PARECER DA COMISSÃO DE AVALIAÇÃO

“Central Solar Fotovoltaica de Ferreira do Alentejo”

PROJETO REFORMULADO DE ACORDO COM O PREVISTO NO N.º 2 DO ARTIGO 16º DO DECRETO-LEI N.º 151-B/2013, DE 31 DE OUTUBRO, NA SUA REDAÇÃO ATUAL

COMISSÃO DE AVALIAÇÃO

Figura 3: Comparação entre projeto original e reformulado. Fonte: Relatório Síntese - Modificação do Projeto

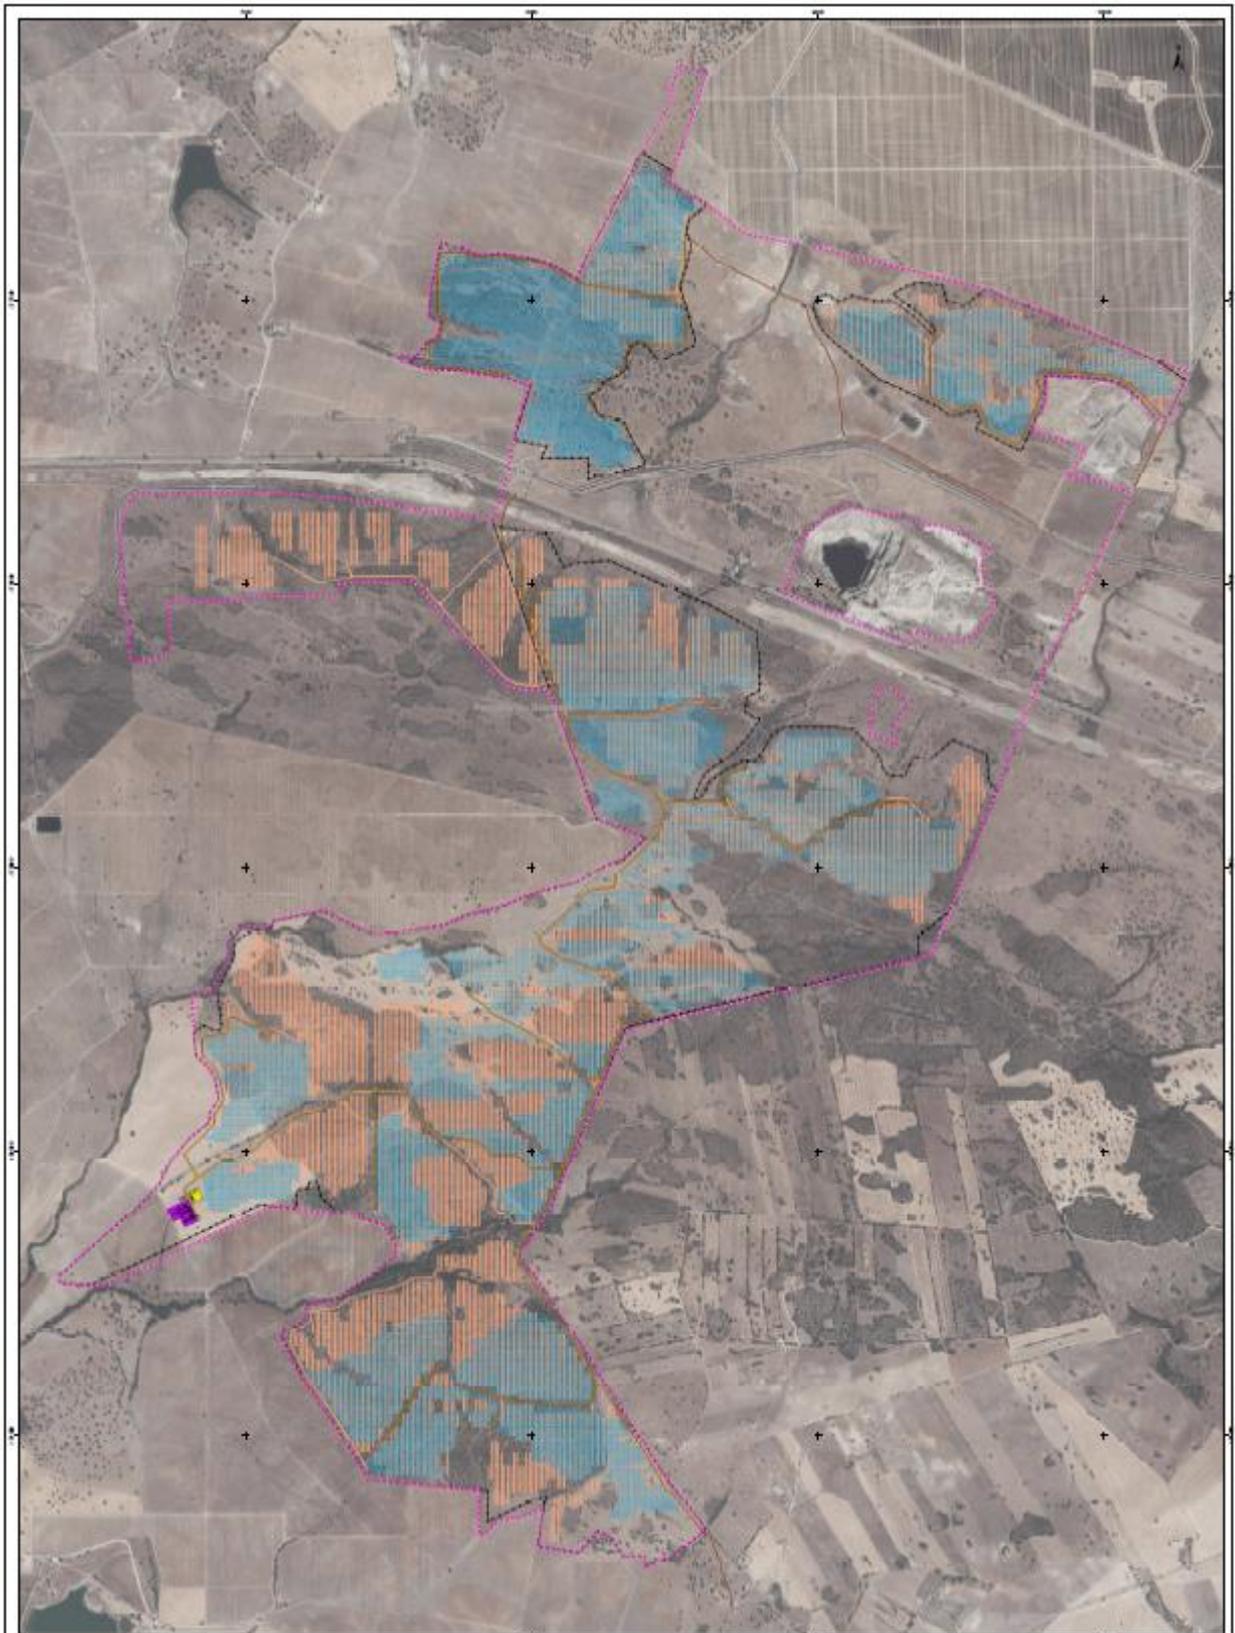
Na figura seguinte é possível verificar a comparação entre o projeto original (a laranja) e a modificação (a azul)

Figura 4: Projeto reformulado e habitat de ocorrência e potencial de espécies ameaçadas.

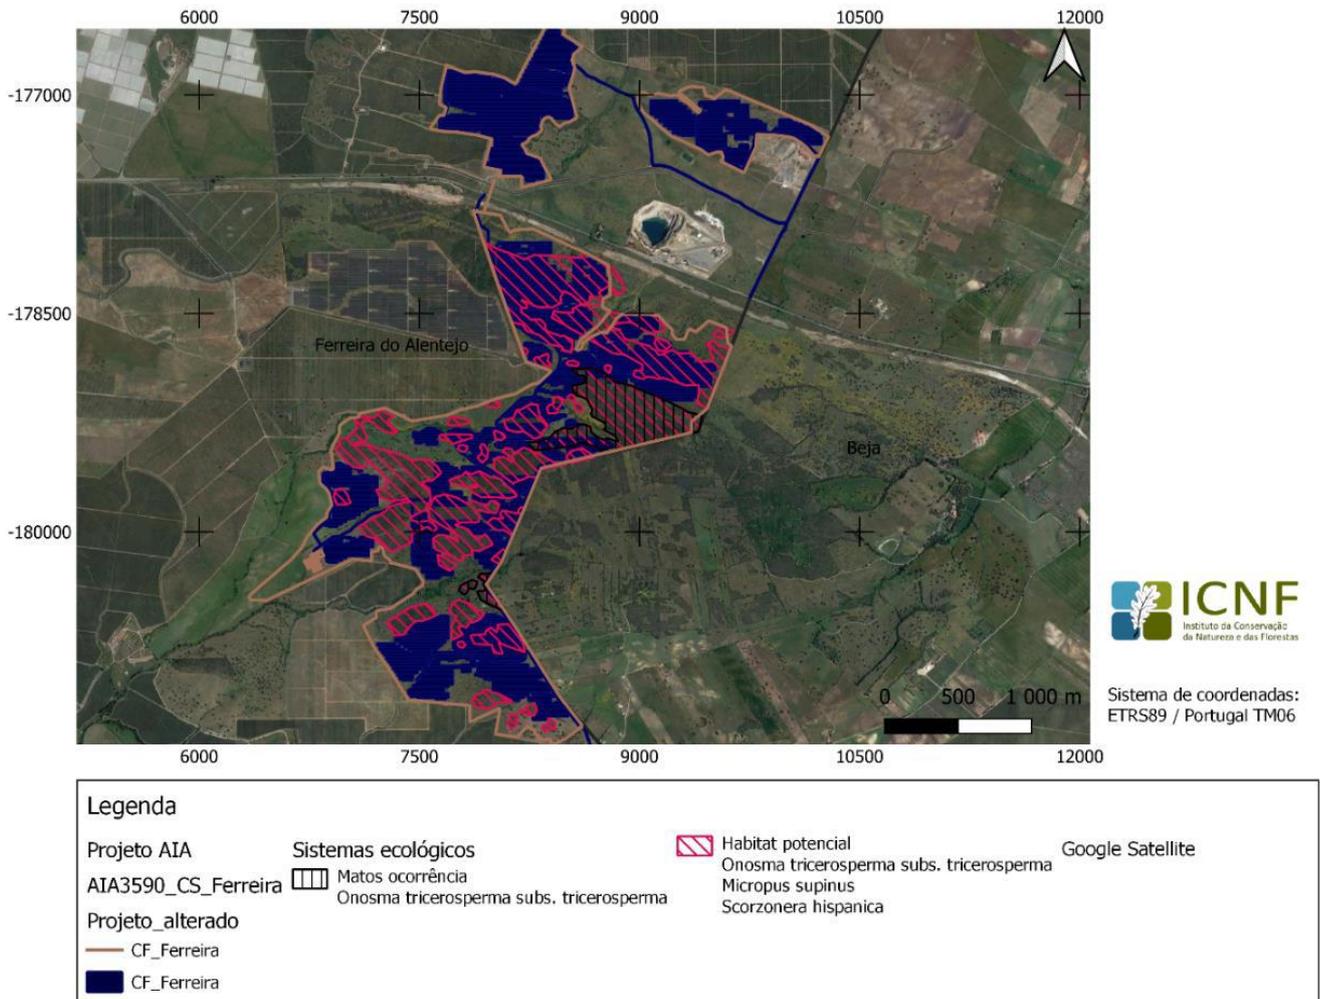
Verifica-se que há uma redução da afetação da área de habitat potencial para estas espécies, mas permanece, como também é admitido no documento, uma diminuição da área potencial, restringindo as áreas para onde a planta pode aumentar a sua presença, nomeadamente a *O. tricosperma subsp. tricosperma* cuja única localização conhecida, em Portugal, é apenas neste local, podendo aumentar a sua exposição a possíveis impactos graves da ocorrência de eventos estocásticos imprevisíveis (de origem na atividade humana ou não). Como agravante, verifica-se que a área envolvente está em transformação, designadamente a expansão de culturas e pomares de regadio como já aconteceu no passado, e que destruiu manchas de habitat potencial, com foi o caso do parque solar e pomar de citrinos adjacentes a este projeto.

O novo projeto ainda ocupará áreas significativas de habitat potencial de *O. tricosperma subsp. tricosperma* (Figura seguinte) e das outras espécies, algumas condicionadas à exclusão e que já representavam uma redução das áreas totais de habitat potencial. Foi considerado que estas áreas são essenciais para a presença das espécies.

Figura 5: Registos de espécies ameaçadas na área de estudo. Registos coincidentes ou muito próximos de infraestruturas na configuração original do projeto (a preto). Fonte: Adaptado do Parecer da Sociedade Portuguesa de Botânica.

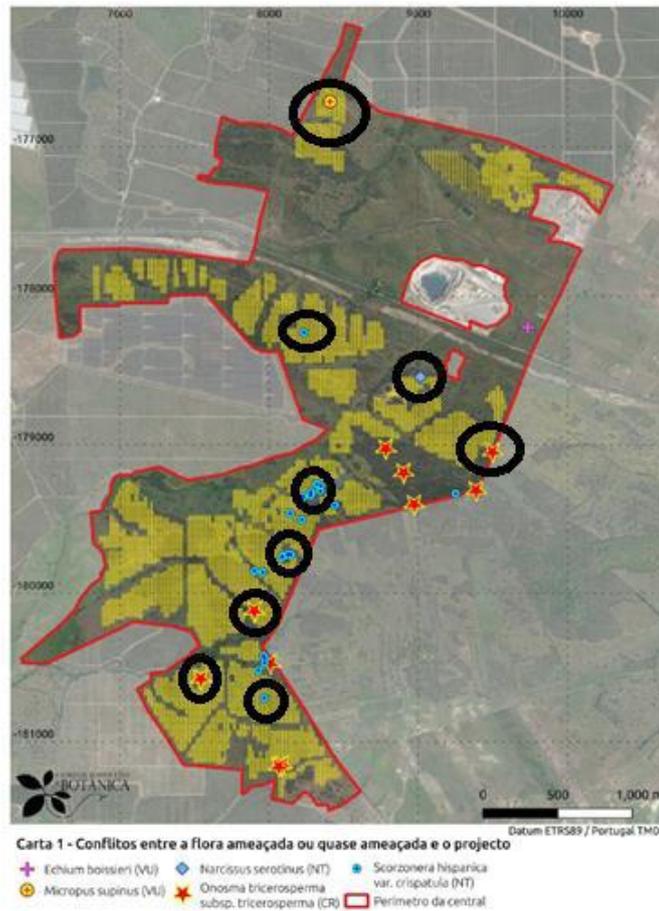
Mais, analisando-se o parecer da Sociedade Portuguesa de Botânica (SPB) à primeira configuração do projeto verifica-se que o novo projeto ainda irá ocupar áreas onde estão onde há registo de anterior ocorrência de espécies ameaçadas ou muito próximas destes (Figura 5).

O projeto, mesmo reformulado, ocupará grande parte do habitat potencial e identificado no parecer da Sociedade Portuguesa de Botânica a este projeto (datado de 10 de abril de 2023) para as espécies mencionadas, e para outras, não confirmadas e igualmente ameaçadas, associadas ao mesmo habitat, nomeadamente *Scorzonera hispanica* var. *asphodeloides* (Em Perigo), *Anacamptis laxiflora* (Em Perigo), *Serapias perez-chiscanoi* (Em Perigo), *Galium viscosum* (Vulnerável), *Otospermum glabrum* (Quase Ameaçada).

Figura 6: Área de habitat potencial de *Onosma tricosperma subsp. tricosperma*, *Micropus supinus* e *Scorzonera hispanica* (amarelo), e área de ocorrência de *Onosma tricosperma subsp. tricosperma* (branco). Fonte: ICNF

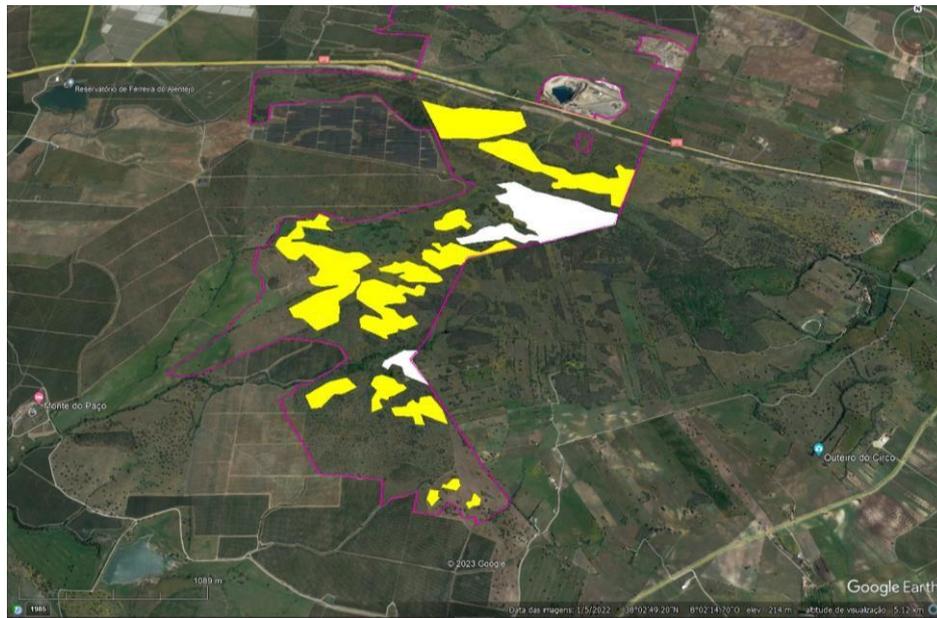
1. Desenvolver o projeto de execução da linha elétrica a 150 kV de acordo com a Alternativa A.
2. Rever o *layout* do projeto da central, tendo em conta a necessidade de:
 - a. Preservar as áreas potenciais de *Onosma tricosperma subsp. tricosperma*, *Scorzonera hispanica* e *Micropus supinus* e as áreas de ocorrência de *O. tricosperma subsp. tricosperma*, representadas na fig. 10, onde não poderá ser instalada qualquer infraestrutura. Esta preservação corresponderá a uma redução da área do projeto em cerca de 143ha.

Nestas áreas não poderá ocorrer qualquer tipo de intervenção, nomeadamente controlo da vegetação espontânea, instalação de painéis, caminhos e valas de cabos devendo ainda estas áreas, na fase de construção, serem balizadas com vedação num *buffer* de 5m.
 - b. Garantir que não são realizadas operações de decapagem e de modelação do terreno na área sul do projeto para evitar que sejam ampliados os impactes negativos com o previsível aumento da temperatura e da destruição de banco de sementes, e pela proximidade das áreas de presença e de distribuição potencial das espécies RELAPE.
